BULLETIN DE SERVICE

N° 101-16 Révision 4

PLANEURS CENTRAIR
101 tous types

OBJET : COMMANDE D'AEROFREINS DANS FUSELAGE.

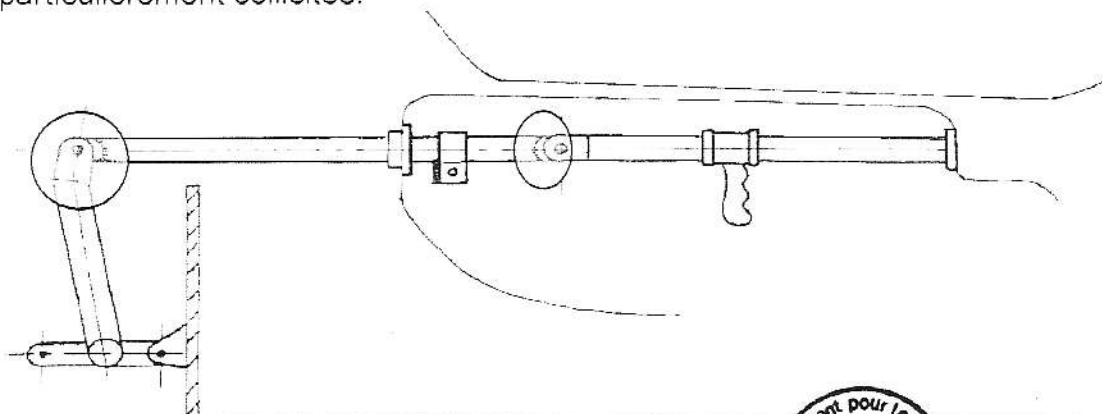
Le circuit de commande des aérofreins depuis la poignée jusqu'au bras d'aérofreins du fuselage est représenté ci-dessus. Un contrôle visuel minutieux de toutes les parties soudées et en particulier des parties encadrées doit être effectué, si besoin, à l'aide d'un miroir et d'une lampe et après nettoyage, afin d'y déceler un éventuel début de crique.

NOTA 1: Etant donné la difficulté éventuelle d'analyse des soudures du bras d'aérofreins (repérées sur le croquis ci-dessus) par des opérateurs n'ayant pas l'habitude de tels contrôles, nous demandons, par mesure préventive, de remplacer ce bras par la pièce \$Y57D pour les planeurs équipés de branchement manuel des commandes d'ailerons et d'aéro-freins et la pièce \$Y818E pour les planeurs équipés de branchement automatique de ces commandes. Ces pièces ont été renforcées par sécurité pour limiter le risque d'apparition de criques en cas de fortes surcharges en utilisation et équipent d'origine les planeurs depuis le N° de série 101A0628.
